**DIRECTION GÉNÉRALE DE L’ÉVALUATION
ENVIRONNEMENTALE ET STRATÉGIQUE**

**Rapport d’analyse environnementale pour la demande de
modification du décret numéro 526-2015 du 17 juin 2015
concernant la mise à jour du projet Dumont – Exploitation d’un
gisement de nickel sur les territoires du canton de Launay et du
canton de Trécesson par Magneto Investment Limited
Partnership**

Dossier 3211-16-008

Le 14 février 2023

FIGURE 1 COMPARAISON DU PLAN DES INFRASTRUCTURES MINIÈRES ENTRE LE PROJET DE 2013 ET CELUI DE 2023³

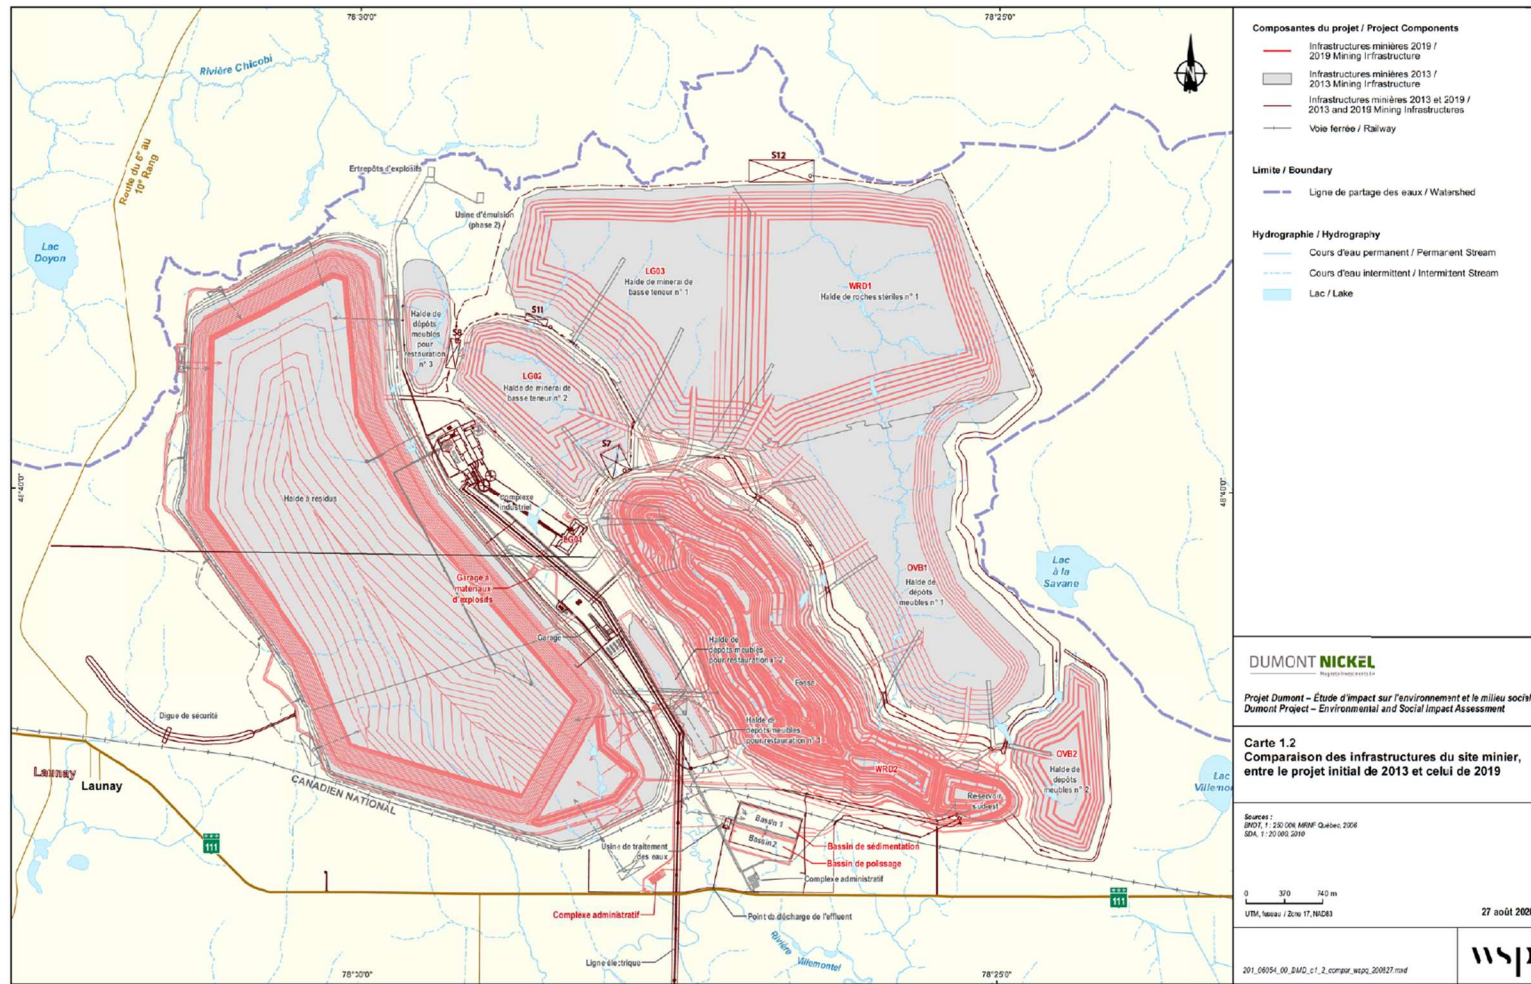
Les principaux changements apportés au projet Dumont comprennent le plan de minage, incluant la quantité de minerai et de stériles extraits, le plan de déposition des résidus miniers, le traitement des eaux, ainsi que l'utilisation d'un système de trolley électrique. Ils sont résumés au tableau 1 et illustrés par la figure 1.

FIGURE 2 COMPARAISON DES DIGUES PÉRIPHÉRIQUES DU PARC À RÉSIDUS MINIERES ENTRE 2013 ET 2023

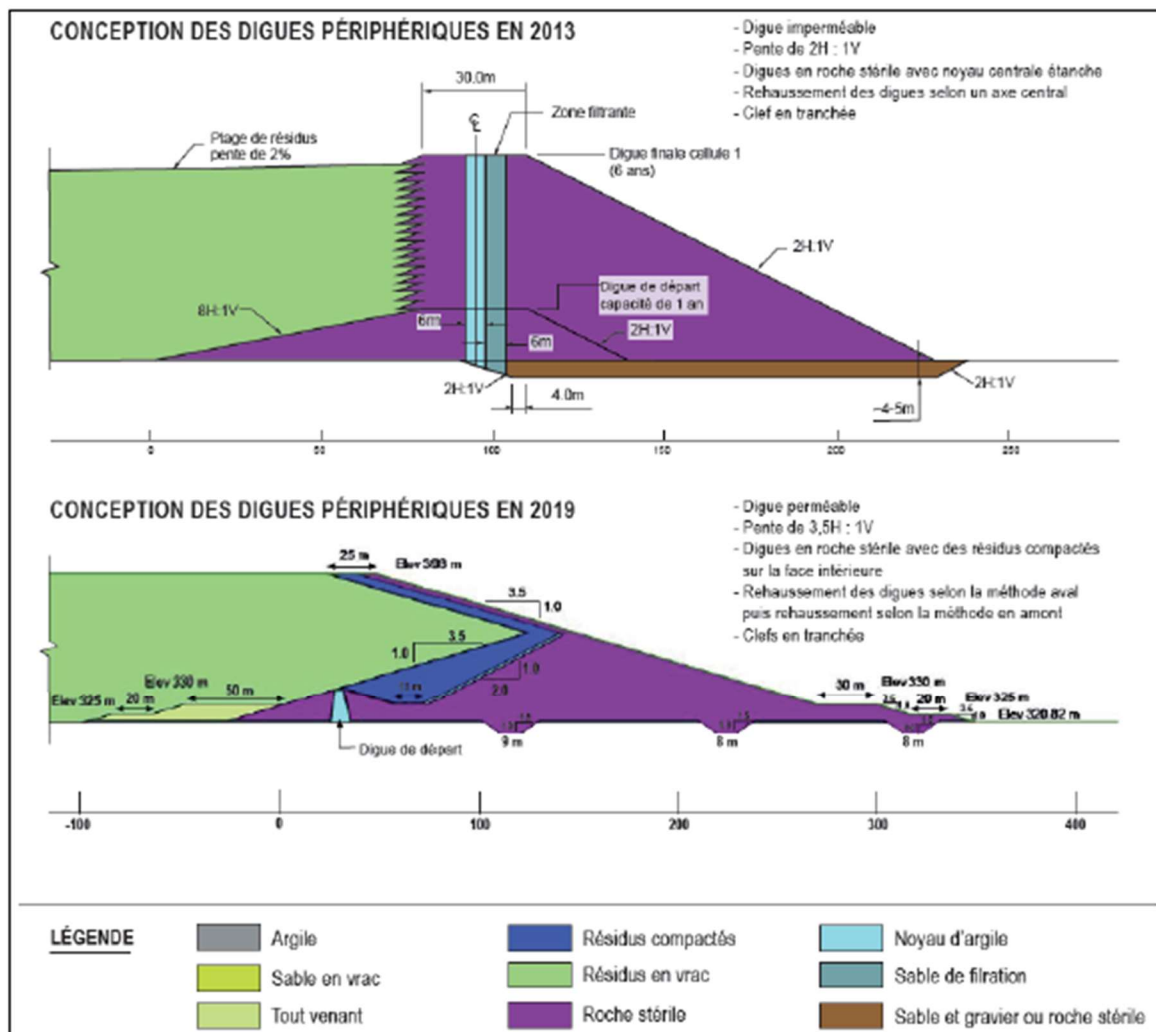
La conception du parc à résidus a été optimisée pour réduire les risques de défaillance. Pour cela, l'initiateur propose d'avoir recours à des digues perméables, ainsi que de modifier la déposition des résidus. Les résidus plus grossiers seront déposés le long des digues et les résidus les plus fins au centre. Ainsi, la quantité d'eau accumulée dans le parc sera réduite et, selon l'initiateur, cette réduction diminuerait les risques de défaillance et de rupture de digues. Les principales différences des caractéristiques des digues du parc à résidus miniers en 2013 et en 2023 sont illustrées par la figure 2.

De plus, des rehaussements des digues seront réalisés annuellement de l'an 1 à l'an 11 d'exploitation, selon une méthode de construction à partir de l'aval. De l'an 12 à 19, le rehaussement des digues périphériques se fera par une méthode de construction à partir de l'amont. La berme et les clés de cisaillement requises pour assurer la stabilité des digues seront construites au fur et à mesure qu'elles seront rehaussées. Les pentes aval des digues du parc à résidus seront

réduites à 3,5H : 1V (comparativement à 2H : 1V en 2013). À l'an 20, le parc à résidus aura atteint sa pleine capacité d'emmagasinement. Les résidus seront alors déposés dans la fosse jusqu'à la fermeture du complexe minier.

Les modifications au concept de parc à résidus miniers permettent de réduire considérablement le volume et l'empreinte du bassin d'eau surnageante et d'ajouter un bassin d'eau recyclée à l'intérieur de son enceinte. Les digues perméables comprendront un écoulement contrôlé afin d'y abaisser la nappe d'eau interne et d'acheminer les eaux d'exfiltration vers des fossés périphériques et, ensuite, vers le bassin d'eau recyclée.

Le nouveau concept inclut des digues de départ construites avec un noyau d'argile. Les rehaussements seront faits avec des matériaux plus grossiers qui ont une plus grande perméabilité par rapport aux résidus déposés à l'intérieur du parc. Comme il n'y aura pas de noyau avec un matériau peu perméable, le drainage dans les digues s'effectuera rapidement. Ainsi, la zone saturée en eau restera basse. Selon l'initiateur, cela contribuera à leur stabilité durant l'exploitation et à la suite de la fermeture. La modification au projet prévoit toutefois qu'il y aura une seule cellule dans le parc à résidus alors que deux étaient prévues initialement.

FIGURE 3 COMPARAISON DES QUANTITÉS DE MATÉRIEL EXTRAIT DE LA FOSSE ENTRE LE PROJET DE 2013 ET CELUI DE 2019

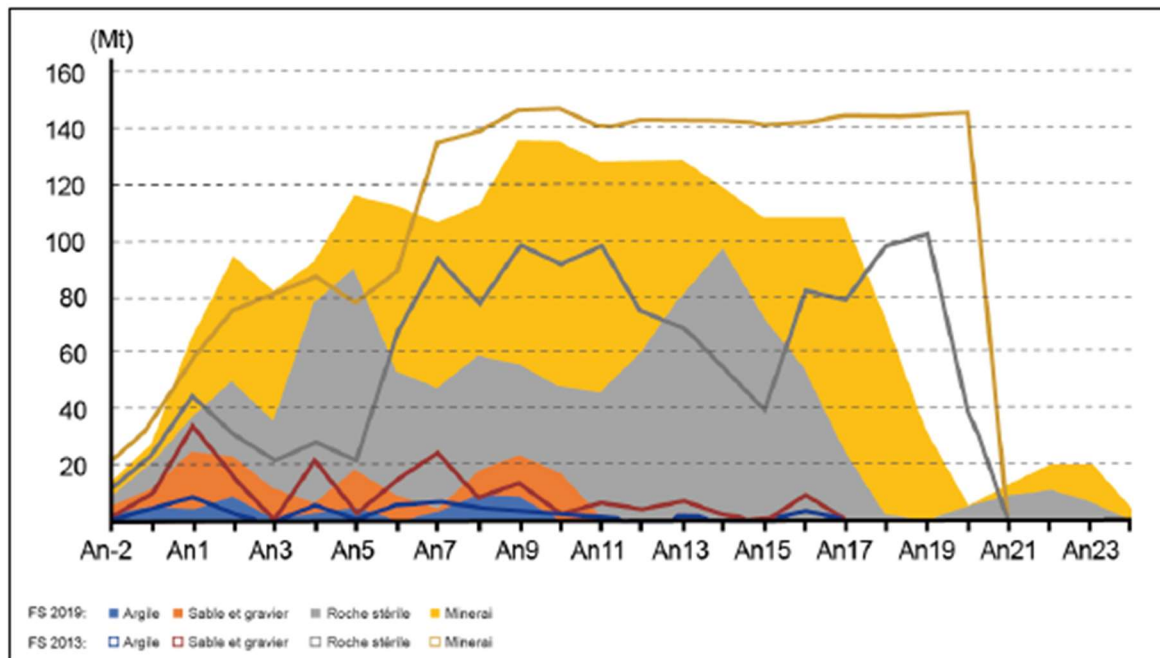
L'excavation de la fosse comprendra l'extraction de 124 Mt de dépôts meubles et de 879 Mt de roches stériles. Une partie des dépôts meubles et des roches stériles sera utilisée à des fins de construction et les surplus seront accumulés dans des haldes. Le plan de minage prévoit maintenant un taux d'extraction (minerai et stériles) de l'ordre de 42 Mt/an pendant les premières années, augmentant jusqu'à environ 135 Mt/an à l'année 9. Le taux d'extraction diminuera ensuite pour atteindre 4 Mt/an à l'année 24 (Figure 3). Ainsi, le taux journalier maximal d'extraction demeure en dessous du seuil de 401 000 t/j, tout matériel confondu, fixé dans la condition 2 du décret 526-2015.

FIGURE 4 SCÉNARIOS DE PROPAGATION DE L'ONDE DE RUPTURE DES RÉSIDUS MINIER EN FONCTION DE L'EMPLACEMENT DE LA BRÈCHE

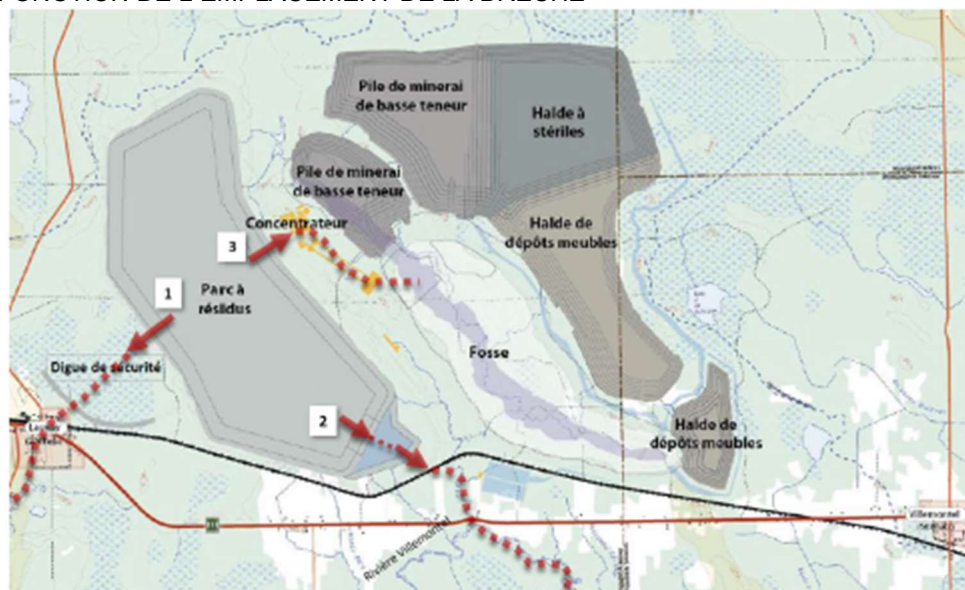
À partir de ces hypothèses, l'initiateur a élaboré trois scénarios de rupture de digue en fonction de l'emplacement du point de rupture sur les digues périphériques (figure 4). Chaque scénario produirait une onde de rupture avec son propre chemin d'écoulement préférentiel. Le scénario 1 simule une rupture dans la digue ouest et vise à évaluer la sécurité des résidents du canton de Launay et le réseau routier.

À l'annexe J de la demande de modification de décret, l'initiateur indique « qu'il est raisonnable de conclure que les impacts potentiels d'une rupture de digue seraient moindres avec le concept de 2019 qu'avec celui de 2013. Plus précisément, le volume rejeté à travers une brèche, composé à la fois d'eau et de résidus en suspension, érodés ou liquéfiés, serait sensiblement plus faible, de sorte que la zone touchée serait proportionnellement plus petite ».

L'initiateur avait prévu la mise en place d'un remblai de sécurité pour dévier le volume de résidus miniers qui serait rejeté advenant une rupture de digue. Cette composante fait donc partie intégrante du projet autorisé par le décret 526-2015. Il prévoit toujours la construire pour réduire les impacts pour les résidents de Launay advenant une rupture de digue du parc à résidus.

L'initiateur affirme qu'à ce jour, aucune évaluation approfondie de la rupture de digues du parc à résidus miniers n'a toutefois été réalisée à l'aide de modélisations numériques (réponse à la question QCM-35 du document de réponses à la série 1 de questions et commentaires pour la demande de modification de décret, Magneto Investment L.P., mai 2021).

Considérant l'envergure du parc à résidus miniers du projet Dumont et la présence d'éléments sensibles du milieu à proximité, l'équipe d'analyse recommande que l'initiateur soit tenu de fournir, au moment de la demande d'autorisation ministérielle déposée en vertu de l'article 22 de la LQE pour la construction du parc à résidus miniers les informations suivantes :

- *une réévaluation des conséquences environnementales et humaines en cas de rupture de digues, à l'aide de nouvelles modélisations numériques, pour les principaux scénarios de brèches, incluant une rupture en cascade libérant l'eau du bassin d'eau recyclée et les résidus liquéfiés. Le résultat de ces modélisations devra démontrer que la sécurité des usagers de la route 111 et des résidents de la*
